製品仕様変更のご案内

カタログ掲載箇所		アイテムNo.	名称
種別	ページ		
GF アルミパイプ構造材 (GF 202)	71	GFJ-E03	マルチコネクタアウター(ノブボルト)

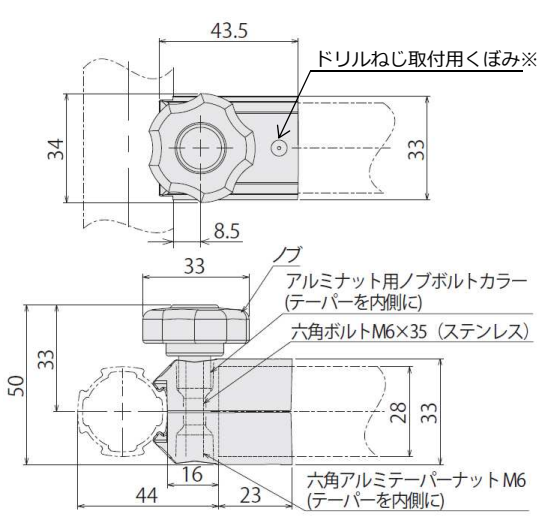
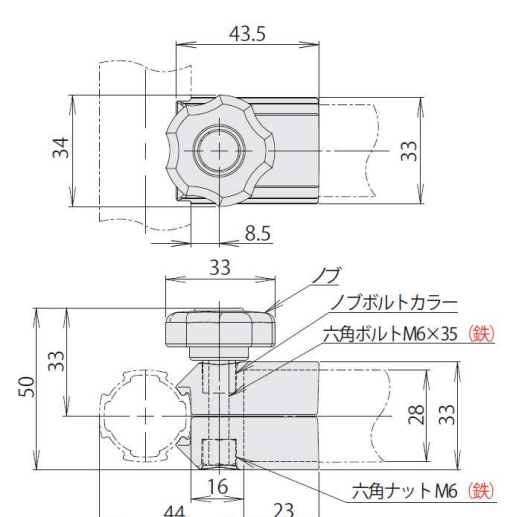
現行品	新仕様品
重量	67g	71g
仕様	ボルト(ステンレス)・ナット(アルミ)  ※ドリルねじ取付用のくぼみあり	ボルト・ナット(どちらも鉄)  ※ドリルねじ取付用のくぼみなし
